**Commune de SAVIGNAC (12)
ABIES
Projet de parc photovoltaïque**

OBJET : Consultation préalable à la réalisation d'études d'impacts dans le cadre de 2 projets de parcs photovoltaïques sur la commune de Savignac

Données de trafic routier

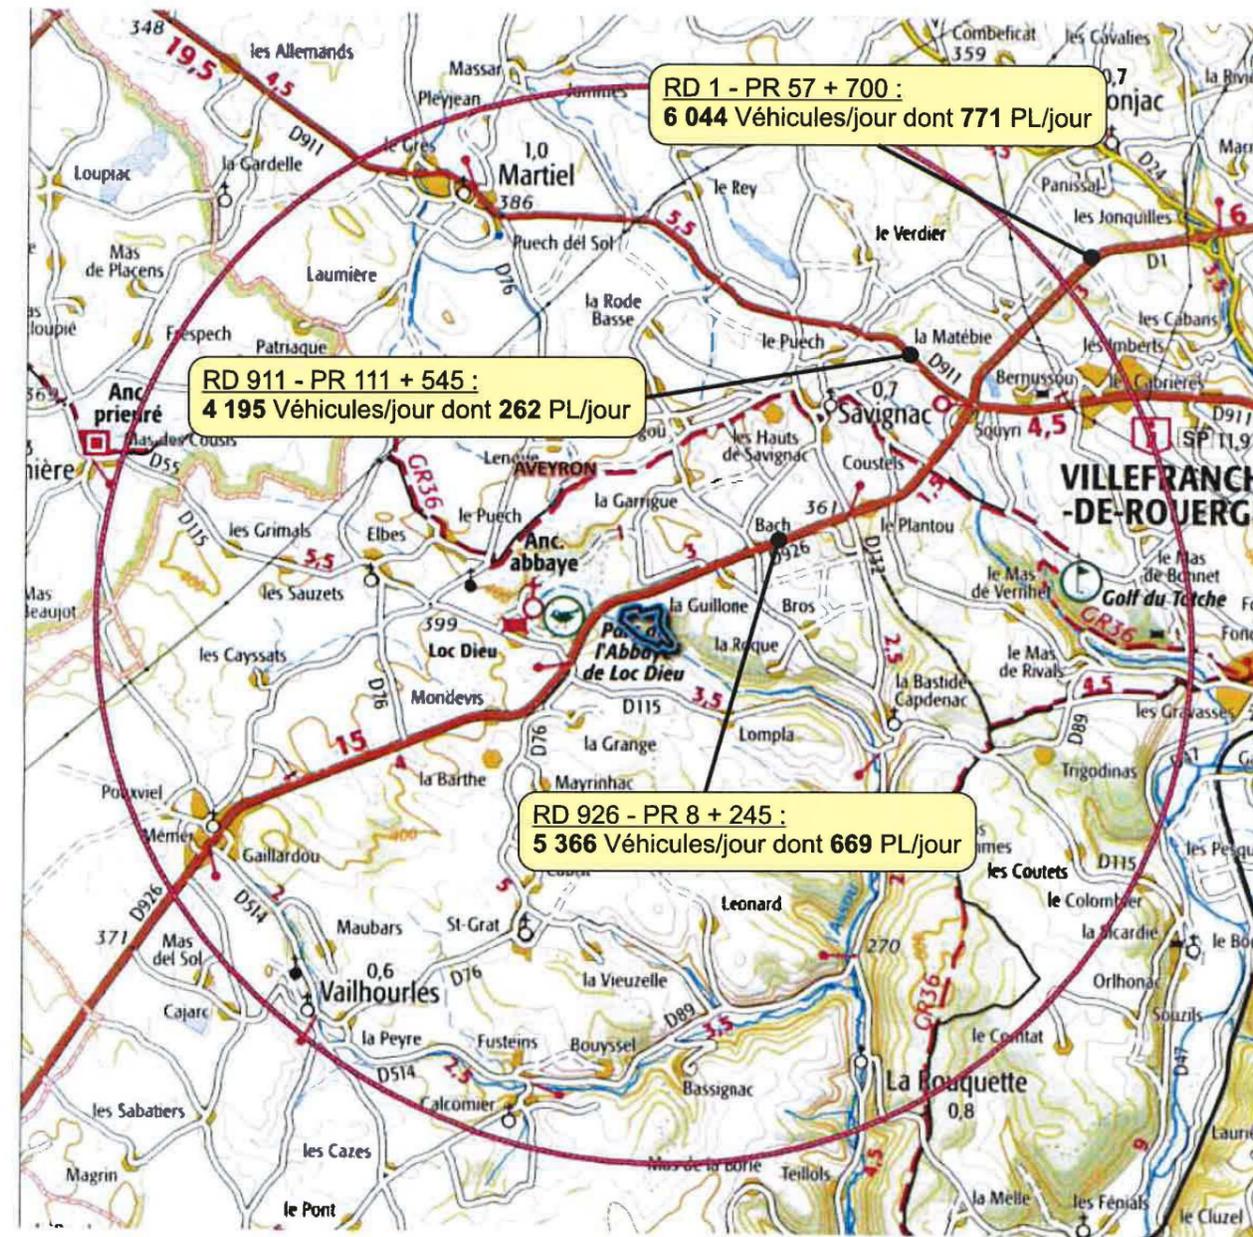
Vous trouverez ci-joint, votre carte de localisation complétée de données de trafic routier concernant les routes départementales à proximité de votre site d'études.
